GLP 昭島プロジェクトの環境影響評価書案に対する意見書

昭島巨大物流センターを考える会

GLP 昭島プロジェクト

GLPの交通計画（普通車）

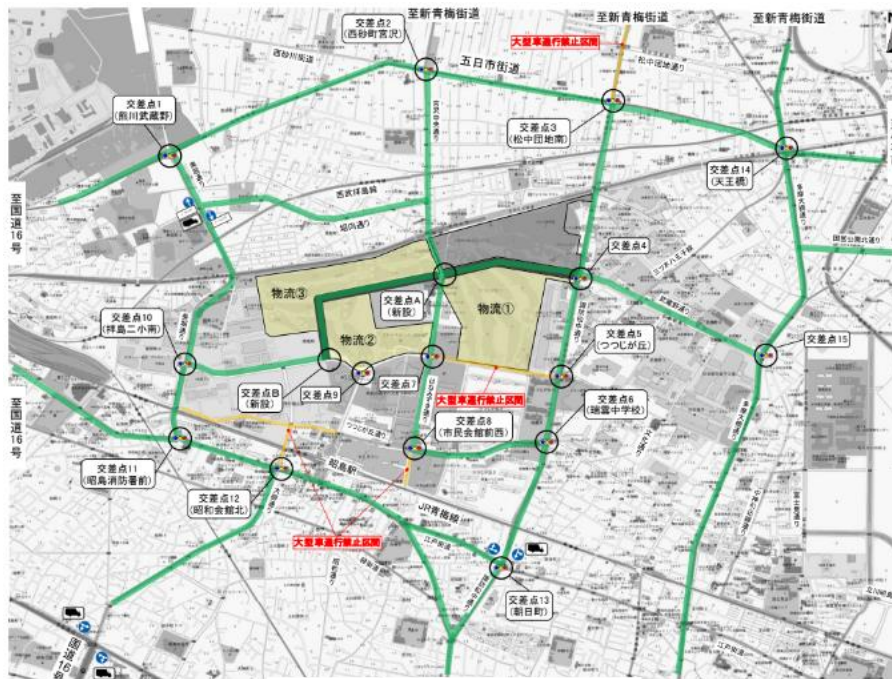
GLPに対し、下図に示すつつじが丘団地の東西道路の通行禁止を、つつじが丘団地の管理組合が求めたところ、通行禁止区間とすることは計画していないとの回答でした。

然しながら、元々のGLP計画に於いては、図：GLPの交通計画（普通車）にある通り、普通車は通らない計画となっていたにもかかわらず、通行禁止ではないとの説明は、普通車と称する、2トンロング、4トンロングも通行しますと言っていることとなります。

以上が無ければ、GLPの計画は信頼ができず、且つ環境影響評価書案は全く評価に値しないこととなります。以上の問題点や対策などについての見解をお示してください。

対策3. 新たに環境影響評価書案の再提出

対策4. 交通計画で提出した道路以外は絶対に通らないという念書

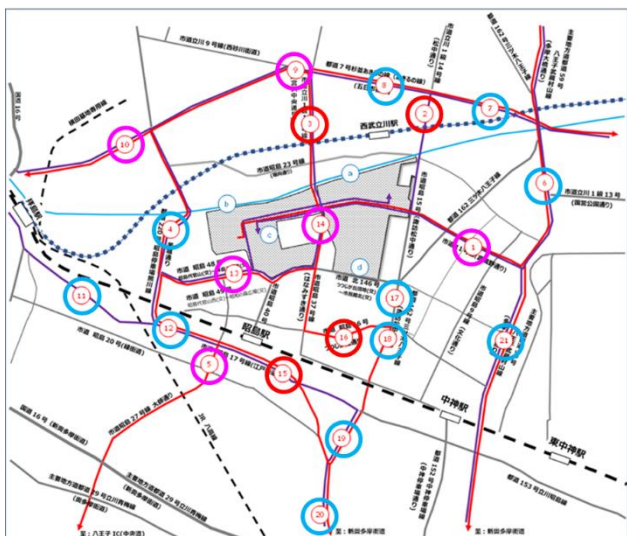
1. はなみずき通りに於いては福祉施設や教育施設がございますが、東西道路の新設に伴い信号機の新設、右折レーンの増設が予測されます。しかし本環境影響評価書案ではそれに伴う渋滞が考慮されておられません。
2. はなみずき通りは五日市街道から侵入して南下し、西武鉄道の線路を越えていくつかの信号を経た後に東西道路で計画地に入りますが、実際の信号のタイムラグ、朝夕の混雑時に電車回数が多く遮断機が頻繁に降りるなどの理由から連携を評価できる動的手法をお願いしましたが静的手法で十分とのことでしたが渋滞に係る調査が不明確です。
3. 道路交通騒音対策には、事業者が言うエコドライブの推進があるとは言っても、その他対策について検討した結果が示されずエコドライブだけが対策であるということ自体、そもそも自社の経済的効率だけを追求し、周辺の社会的影響への配慮や対策を置去りにした姿勢であるとしか考えられません。
4. その他対策方法についての提案を後述致します。

赤○の箇所は既に環境基準を超えています。自動車の増加が有っても対策はエコドライブだけというわけにはいきません。利用する道路計画の見直しが必要です。

桃○の箇所は車両増加に伴い環境基準を超すとしています。但し、はなみずき通りは東西道路による信号追加や、朝夕の混みあう時間に鉄道の踏切遮断も多くなります。静的手法ではなく動的解析を行う。アイドリングストップ以外の交通対策を講じるなどが必要です。

【関連車両の走行に伴う道路交通騒音(平日の昼間)】

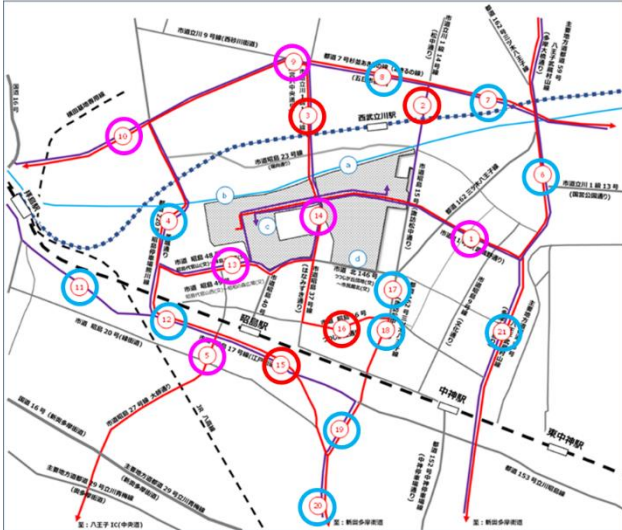
赤○の箇所は既に環境基準を超えています。自動車の増加が有っても対策はエコドライブだけというわけにはいきません。利用する道路計画の見直しが必要です。

桃○の箇所は車両増加に伴い環境基準を超えています。但し、はなみずき通りは東西道路による信号追加や、朝夕の混みあう時間に鉄道の踏切遮断も多くなります。静的手法ではなく動的解析を行う。アイドリングストップ以外の交通対策を講じるなどが必要です。

【関連車両の走行に伴う道路交通騒音(平日の夜間)】

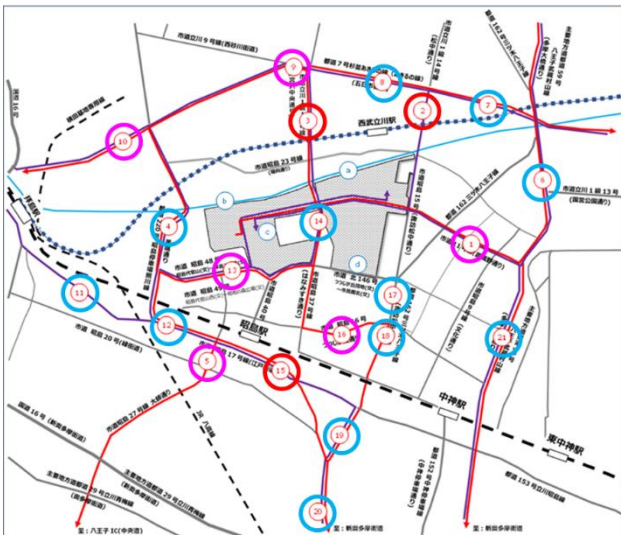
赤○の箇所は既に環境基準を超えています。自動車の増加が有っても対策はエコドライブだけというわけにはいきません。利用する道路計画の見直しが必要です。

桃○の箇所は車両増加に伴い環境基準を超えています。但し、はなみずき通りは東西道路による信号追加や、朝夕の混みあう時間に鉄道の踏切遮断も多くなります。静的手法ではなく動的解析を行う。アイドリングストップ以外の交通対策を講じるなどが必要です。

東西道路の交差点は青○になっていますが渋滞の予測評価が無く再度の分析が必要です。

【関連車両の走行に伴う道路交通騒音(休日の昼間)】

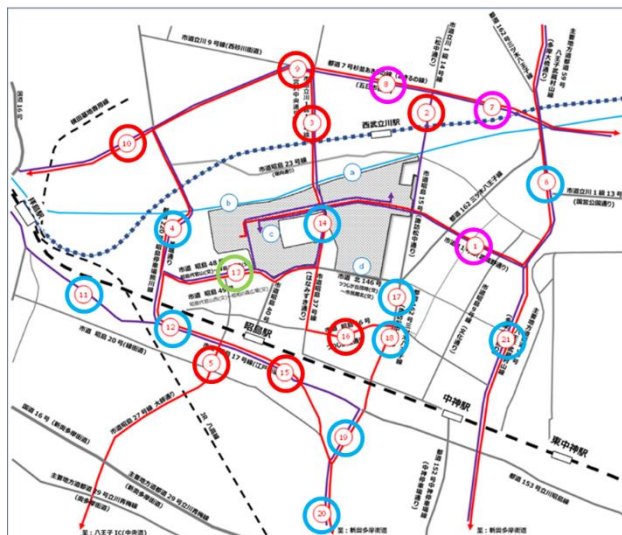
赤○の箇所は既に環境基準を超えています。自動車の増加が有っても対策はエコドライブだけというわけにはいきません。利用する道路計画の見直しが必要です。

桃○の箇所は車両増加に伴い環境基準を超えています。但し、得意はなみずき通りは東西道路による信号追加や、朝夕の混みあう時間に鉄道の踏切遮断も多くなります。静的手法ではなく動的解析を行う。アイドリングストップ以外の交通対策を講じるなどが必要です。

東西道路の交差点は青○になっていますが渋滞の予測評価が無く再度の分析が必要です。

【関連車両の走行に伴う道路交通騒音(休日の夜間)】

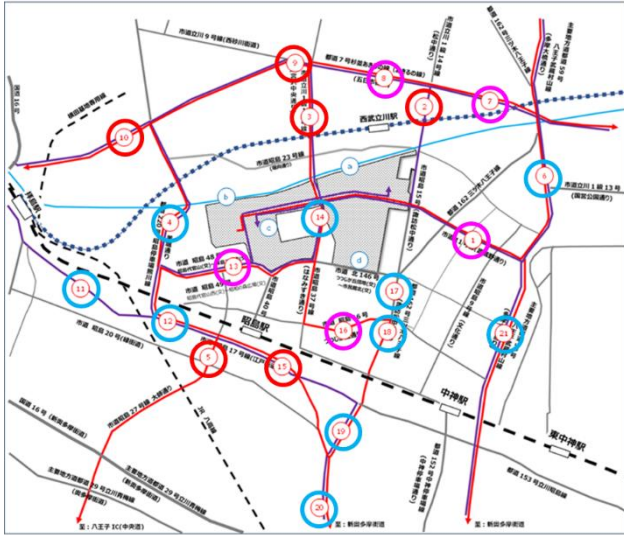
赤○の箇所は既に環境基準を超えています。自動車の増加が有っても対策はエコドライブだけというわけにはいきません。利用する道路計画の見直しが必要です。

図 8.4-2 昭島市および横田基地の地下水循環経路（浅層地下水、平成17年6月調査）

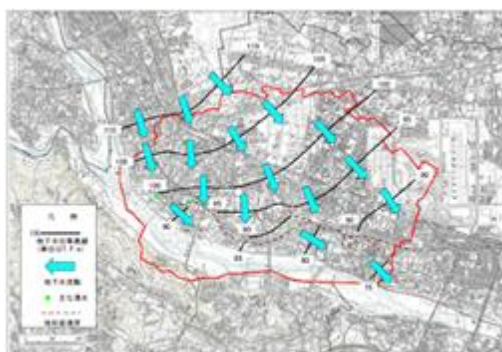
浅層地下水の流れは下図の通りで、横田基地方面から当該計画地を經由し、昭島市の水道水源方向に流れ込んでいます。

体内に蓄積する理由は水道水しか考えられないものの、昭島市の水道水は深層地下水から取水し利用していることから、浅層地下水と深層地下水がどこかで混ざり合うことが無ければ水道水にPFOSが混入することはないことから、混ざり合う可能性を質問したところ、可能性はあるとの回答でした。

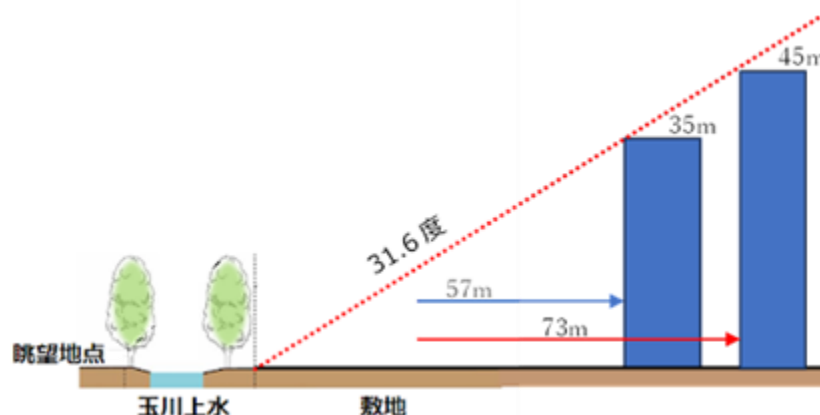
然しながら昭島市の地区計画では GLP と打ち合わせたとする上記のような図が示されてい

ます。条例では建物が立木の高さを超えないように対岸にある立木と立木を意識しながら、遠くに見える山々などを意識してラインを引きそれをスカイラインとしています。

しかしながら昭島市の資料では、立木の高さをはるかに超える建物を最初から想像し、その建物に向けてラインを引いて理屈を後付けしたのではと思えてなりません。

この内容は東京都担当に問い合わせ、問題はないとの回答を得たとしていますが、昭島市民が直接同部署に問合せそのようなことは言っていないことを確認しています。

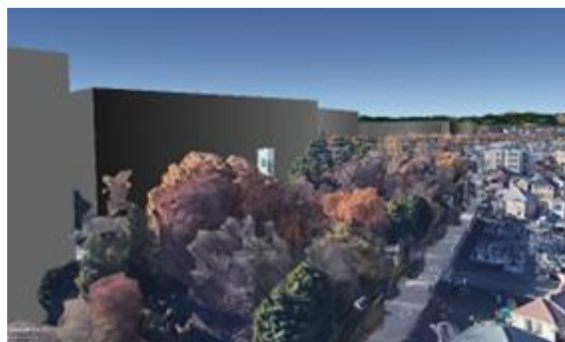
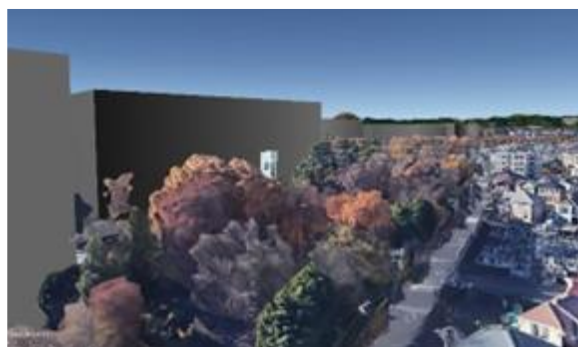
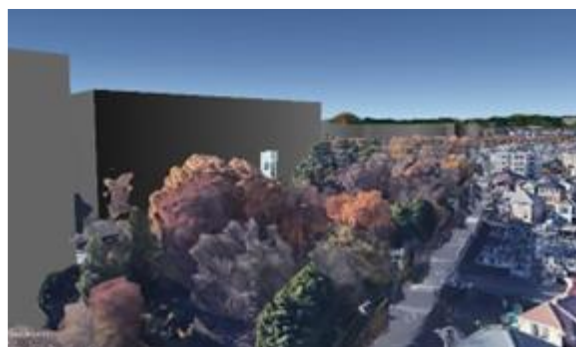
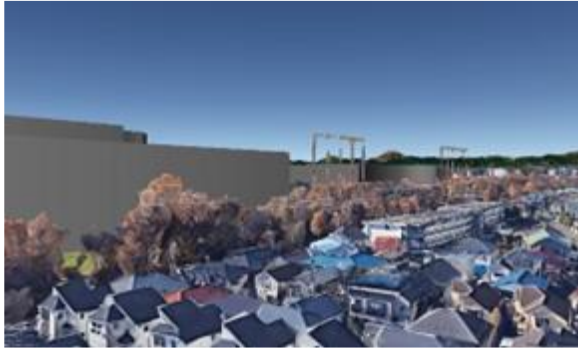
物流棟 2 (55m) が邪魔で富士山が見えない

物流棟 2 (45m) でも富士山がほぼ見えない

物流棟 2 (40m) でも富士山が完全には見えない

この様に物流棟 2 の高さを変化させると、多少見えるようになる高さもあるようです。

この見えなくなる原因は、富士山との位置関係に関係します。物流棟2の55m高さの変更。物流棟3の高さの変更などによりその影響を回避する方法も考えられます。

建設後の景観

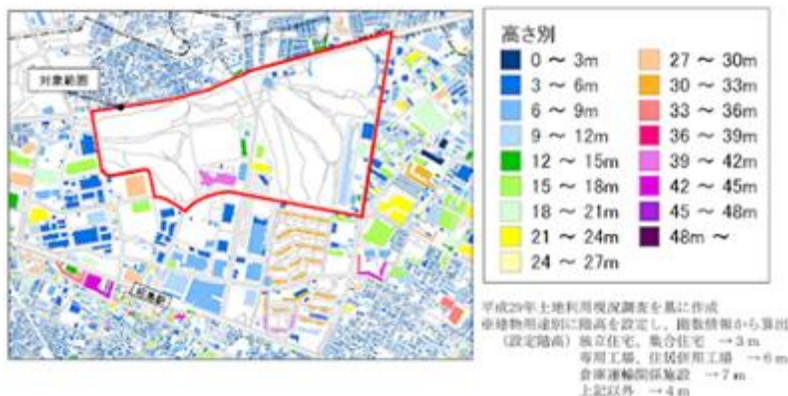
こんなにも景観が変わるのに、何故GLPは景観に問題はないのでしょうか。私が感じるのは、見た目により影響を受けないところを探して、恣意的に評価していると思いました。

景観が変わるのであれば、正直に景観は変わりますと言い、その上で問題が無いことを説明すればいいのではないのでしょうか。

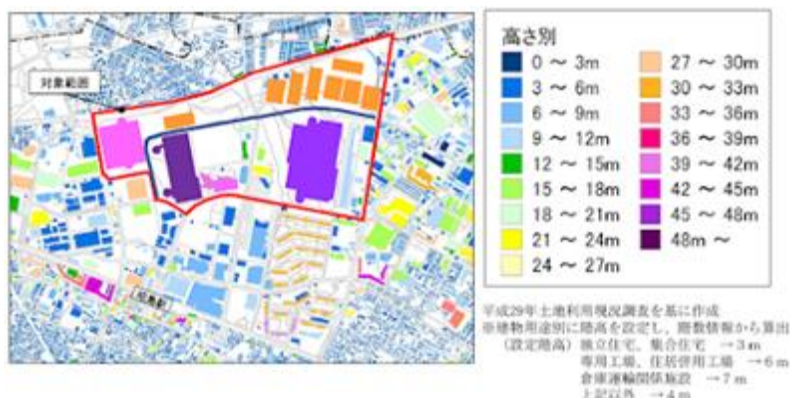
ご覧いただければ分かりますように、現在は高さの高い建物はほとんどなく、今回の計画で大きな施設であると共に高い建築物が出来上がることがよく分かります。

この高さ変更は、つつじが丘団地からの景観問題の解消につながるばかりか、物流容積の削減、車両台数の削減につながり、しいては騒音対策、大気汚染対策などにもつながる大きな改善策となります。
